ECE/TRANS/WP.29/2009/64
9 April 2009

Предложение по дополнению 9 к Правилам № 13-Н
(Тормозные системы транспортных средств категорий M₁ и N₁)

Представлено Рабочей группой по вопросам торможения и ходовой части*

Рис. 1а: Характеристика изменения силы воздействия на педаль, необходимой для достижения максимального замедления в случае СВТ категории "А"

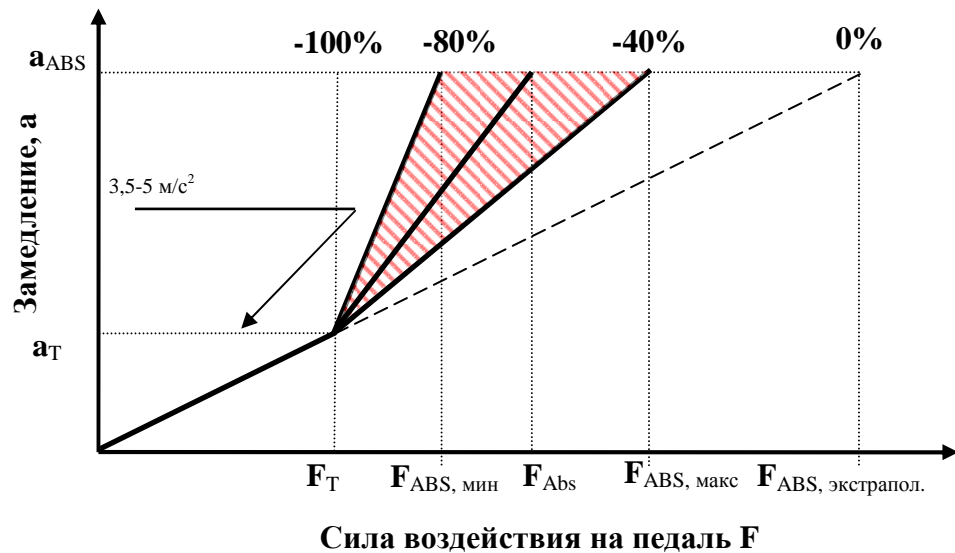
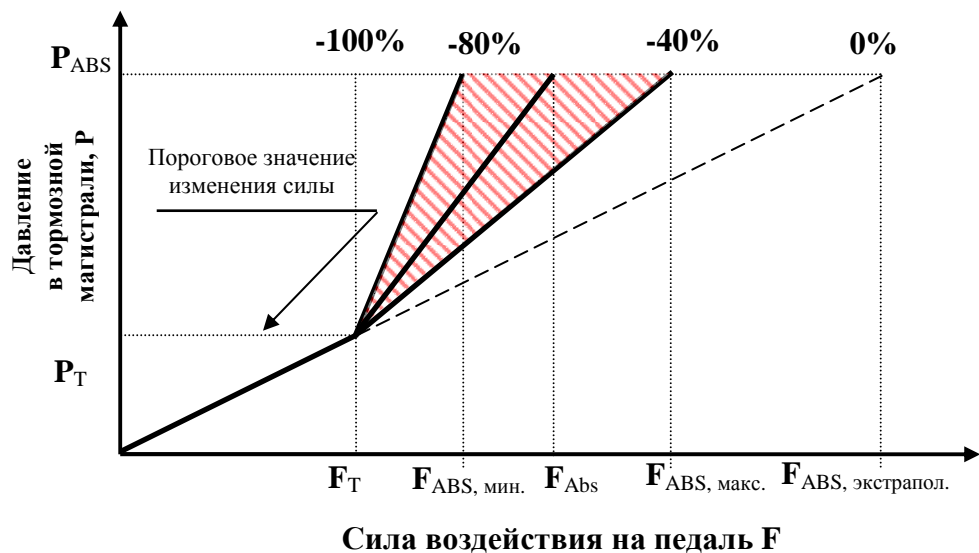
- 3.2.2 Предписания в отношении эффективности СВТ категории "А" считаются выполненными, если можно определить специфическую характеристику приведения в действие тормозов, которая показывает снижение силы воздействия на педаль в пределах 40-80% в случае ($F_{ABS} - F_T$) по сравнению ($F_{ABS, экстрапол.} - F_T$).
- 3.2.3 F_T и a_T представляют собой пороговую силу и пороговое ускорение, показанное на рис. 1. Значения F_T и a_T указываются технической службой в момент представления заявки на официальное утверждение типа. Значение a_T должно быть в пределах 3,5-5,0 м/с².
- 3.2.4 Из начала координат через точку F_T , a_T проводится прямая линия (как показано на рис. 1а). Значение силы воздействия на педаль "F" в точке пересечения этой прямой с горизонтальной линией, определяемой уравнением $a=a_{ABS}$, определяется в качестве $F_{ABS, экстрапол.}$:

- 3.2.5 В качестве варианта, который может быть выбран заводом-изготовителем в случае транспортных средств категории N_1 или M_1 , построенных на базе тех транспортных средств категории N_1 , полная масса которых ПМТС превышает 2 500 кг, значения силы воздействия на педаль F_T , $F_{ABS, мин}$, $F_{ABS, макс}$ и $F_{AB, экстрапол.}$ могут быть рассчитаны на основе характеристики изменения давления в тормозной магистрали вместо характеристики замедления транспортного средства. Это значение измеряется по мере увеличения силы воздействия на педаль.

3.2.5.3 График на рис. 1b строится так же, как указано в пункте 3.2.4, однако для определения параметров, указанных в пункте 3.2.5 настоящего раздела, используются замеры давления в тормозной магистрали, где:

Наличие СВТ категории "А" подтверждается, если

$$F_{\text{ABS, макс.}} - F_T \leq (F_{\text{ABS, экстрапол.}} - F_T) \cdot 0,6$$

$$F_{\text{ABS, мин.}} - F_T \geq (F_{\text{ABS, экстрапол.}} - F_T) \cdot 0,2$$

Рис. 2: Пример испытания 2 системы СВТ категории "В"

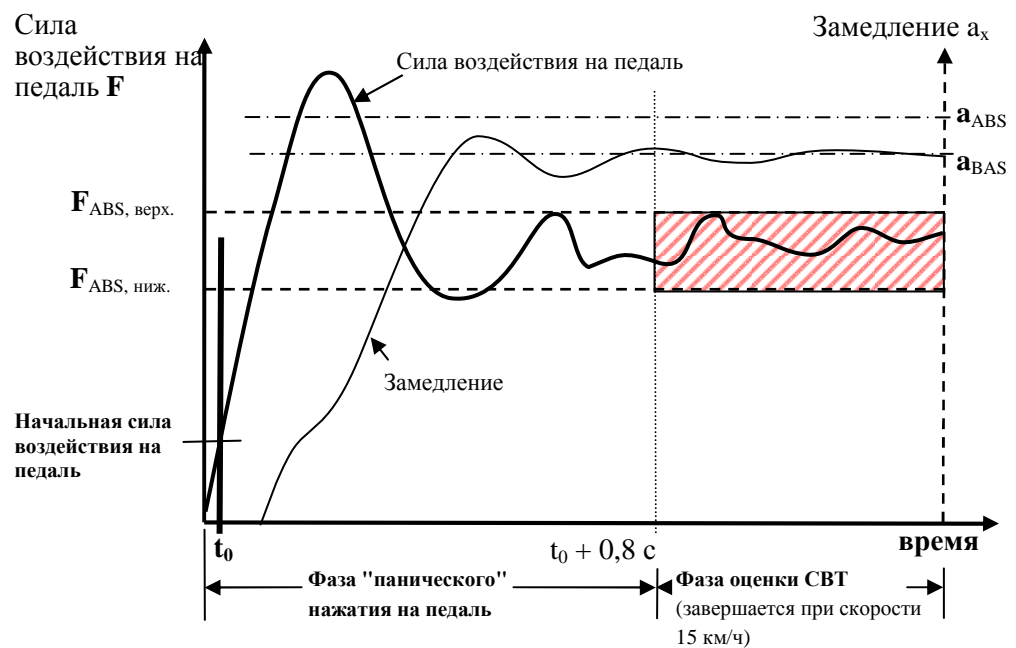
Транспортное средство движется по прямой линии на скорости испытания, указанной в пункте 2.4 настоящего раздела. Водитель быстро нажимает на педаль тормоза в соответствии с рис. 2, моделируя экстренное торможение в целях срабатывания СВТ и АБС в режиме непрерывной цикличности.

По прошествии $t = t_0 + 0,8$ с и до тех пор, пока скорость транспортного средства не снизится до 15 км/ч, сила воздействия на педаль тормоза

поддерживается в пределах $F_{ABS, \text{ верх.}}$ и $F_{ABS, \text{ ниж.}}$, где $F_{ABS, \text{ верх.}}$ равно $0,7 F_{ABS}$, а $F_{ABS, \text{ ниж.}}$ равно $0,5 F_{ABS}$.

Наличие СВТ категории "В" считается подтвержденным, если среднее замедление (a_{BAS}), составляющее не менее $0,85 \cdot a_{ABS}$, поддерживается с того момента, когда $t = t_0 + 0,8$ с, до того момента, когда скорость транспортного средства снижается до 15 км/ч.

Рис. 3. Зона замедления, используемая для определения F_{ABS} и a_{ABS}

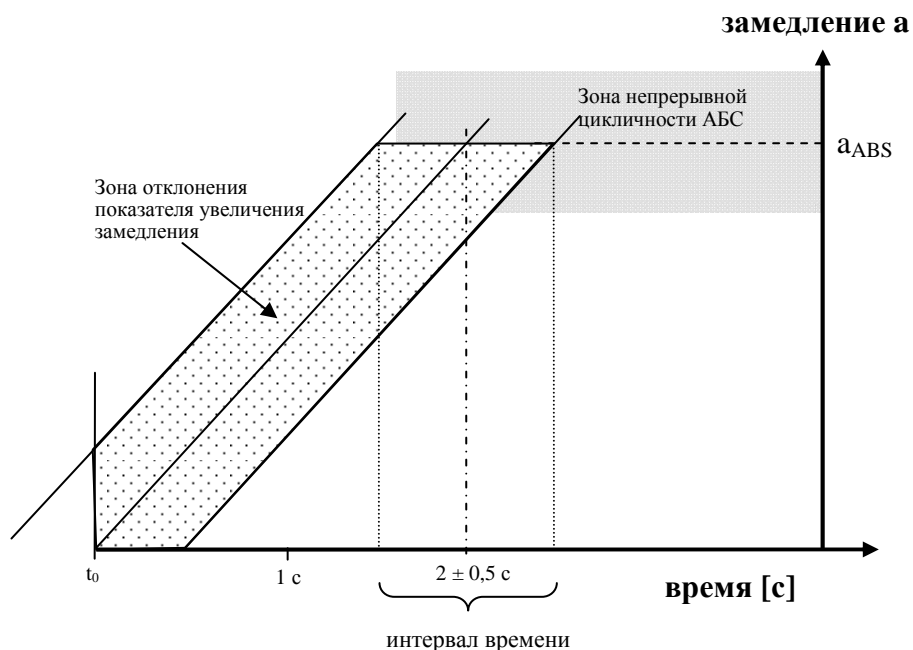
- 1.2 Нажатие на педаль тормоза производится медленно (таким образом, чтобы избежать срабатывания СВТ в случае систем категории В или категории С) с целью обеспечить постоянное увеличение замедления до момента перехода АБС в режим непрерывной цикличности (рис. 3).

- 1.3 Полное замедление должно достигаться не позднее чем через $2,0 \pm 0,5$ с. Кривая замедления по времени должна находиться в пределах зоны, очерченной прямыми линиями, отстоящими на $\pm 0,5$ с от центральной линии зоны расположения кривой замедления. На рис. 3 показан в качестве примера процесс, который начинается в момент времени t_0 с пересечением линии a_{ABS} через 2 секунды. После достижения полного замедления ход педали S_p не должен уменьшаться как минимум в течение 1 секунды. Время полного срабатывания системы АБС определяется в качестве времени, в течение которого достигается усилие воздействия на педаль F_{ABS} . Измерение проводится в пределах зоны отклонения показателя увеличения замедления (см. рис. 3).
